Öffentlicher Brief an
die Mitglieder des B 31-Facharbeitskreises Verkehr und
politische Entscheidungsträger in der Region
(Verteilerliste siehe Anhang)

VCD-Stellungnahme zur B 31 neu

Aktuelle Verkehrsuntersuchung zeigt: Dreistreifige B 31 neu reicht aus Geringere Breite spart Kosten und ermöglicht zusätzliche Tunnel

Verkehrsprognose für das Jahr 2035 beim Bau einer (weitgehend) dreistreifigen B 31 neu zwischen FN und Überlingen (Variante B1-V9a). Verkehrszahlen angegeben in 1.000 Kfz/24 h⁵

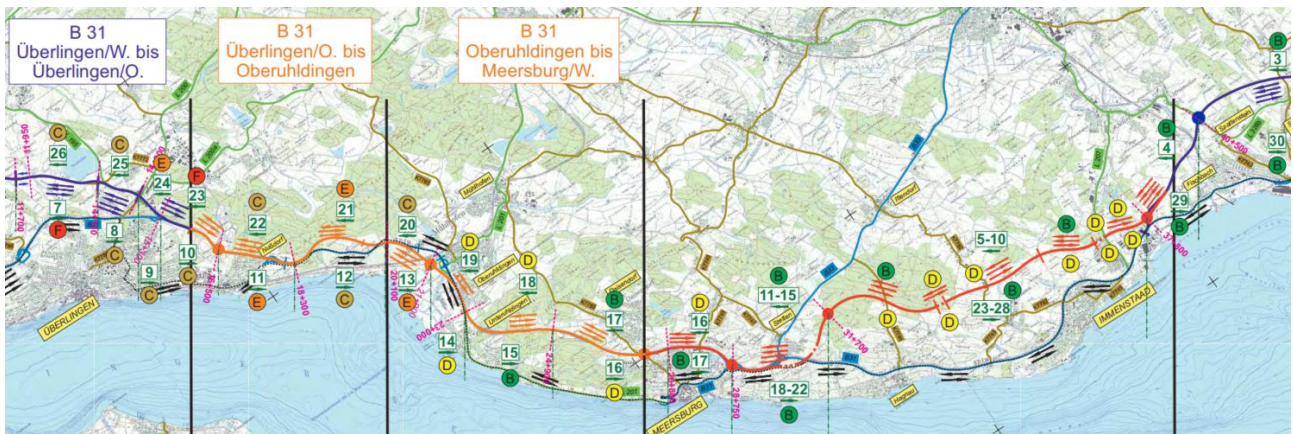
Aus der Verkehrsuntersuchung geht hervor, dass auch mit einem weitgehend dreistreifigen Querschnitt² zwischen Uhdingen und Immenstaad eine ausreichende Verkehrsqualität (Note D) auf der B 31 neu erwartet wird. Für die wechselseitig vorhandenen Abschnitte mit Überholspur wurde eine gute Verkehrsqualität (Note B) ermittelt³.

Die B 31 alt in Hagnau wird in diesem weitgehend dreistreifigen Szenario sehr gut entlastet. Die prognostizierte Belastung vermindert sich um 80 % von 22.300 auf 4.400 Kfz/24 h und damit auf einen für die Anwohner erheblich verbesserten Zustand⁴:

Es überrascht daher, dass Landrat Wölfle die sehr viel bessere Entlastung in Hagnau um 80 % noch immer nicht für ausreichend erachtet. Er bemängelt, dass bei einer dreistreifigen B 31 neu deutlich mehr Verkehr auf der alten B 31 verbleibe⁷.

Mit einer vierstreifigen autobahnähnlichen B 31 neu wird für Hagnau eine Entlastung von 87 %⁸ prognostiziert. **Diese geringfügig höhere Entlastung steht nach unserer Einschätzung in keinem Verhältnis zu den hohen finanziellen und ökologischen Mehrkosten einer autobahnähnlichen Trasse.**

¹⁰ Ausschnitt aus Übersichtslegeplan (pdf-S. 70) zur weitgehend dreistreifigen B 31 neu-Variante B1-V9a, „Verkehrsuntersuchung B 31 Meersburg/W–Immenstaad, Querschnittsdiskussion“ vom 11.3.2020, download unter <https://b31.verkehr-bodenseeraum.de/dokumente>

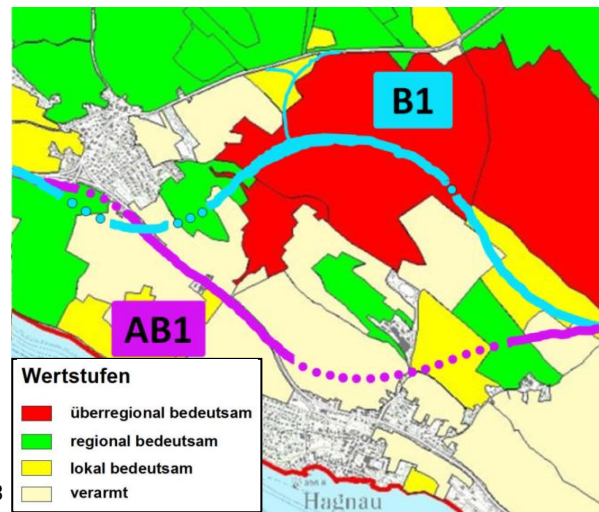
Selbst bei einem weitgehend dreistreifigen Bau der B 31 neu zwischen Überlingen und Friedrichshafen wird im Bereich Meersburg–Immenstaad eine zumindest ausreichende Verkehrsqualität erwartet (Noten D bzw. B). Engpässe mit ungenügender Verkehrsqualität (Note F) entstehen jedoch im gerade fertiggestellten Abschnitt bei Überlingen.¹⁰

Hier zeigt sich einmal mehr, dass durch den Bau neuer Straßen die Staus meist nicht beseitigt, sondern nur an andere Stellen verschoben werden. Dieser Effekt würde noch deutlich stärker sichtbar, wenn man bei den Prognosen die **verkehrserzeugende Wirkung neuer Straßen** realistisch betrachten würde.¹¹

¹⁴ Trassenverläufe übertragen in Ausschnitt aus „Poster Gesamtbewertung Fauna“ vom 12.2.2019, download unter <https://b31.verkehr-bodenseeraum.de/veranstaltung/infoveranstaltung-am-12-februar-2019-markdorf>

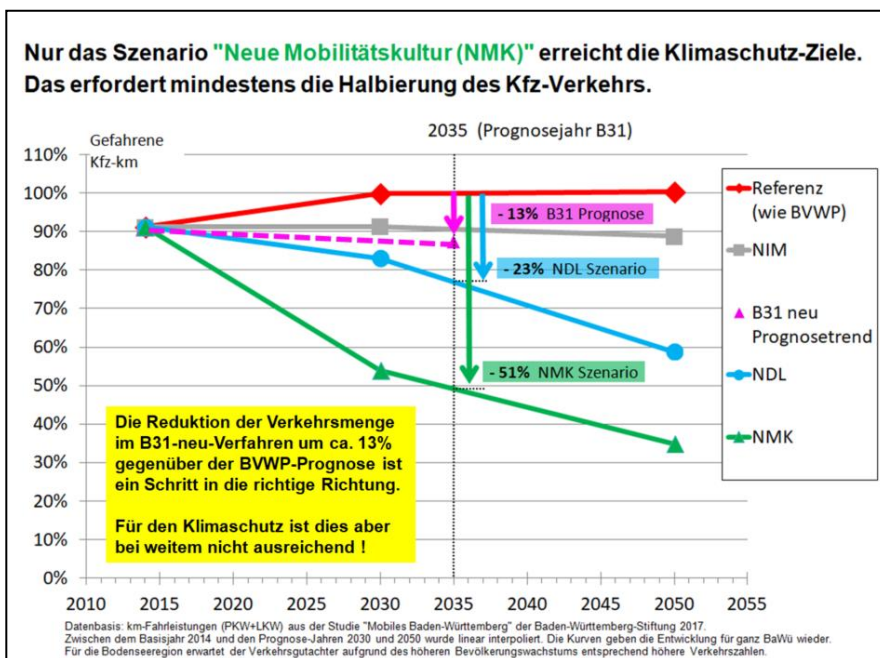
Die vom Bund und RP favorisierte B1-Trasse zerschneidet den Weingartner Wald östlich von Stetten, wo mehrere streng FFH-geschützte Tierarten vorkommen (Grauspecht, Gelbbauchunke, div. Fledermausarten). Der Wald wurde in der naturschutzfachlichen Bewertung deshalb als „überregional bedeutsam“ eingestuft (rote Flächen im rechten Planausschnitt). Mit der AB1-Trasse, die im Wesentlichen auf als „verarmt“ eingestuften Flächen verläuft, könnte die Zerschneidung dieses Waldbiotops fast vollständig vermieden werden.¹⁵
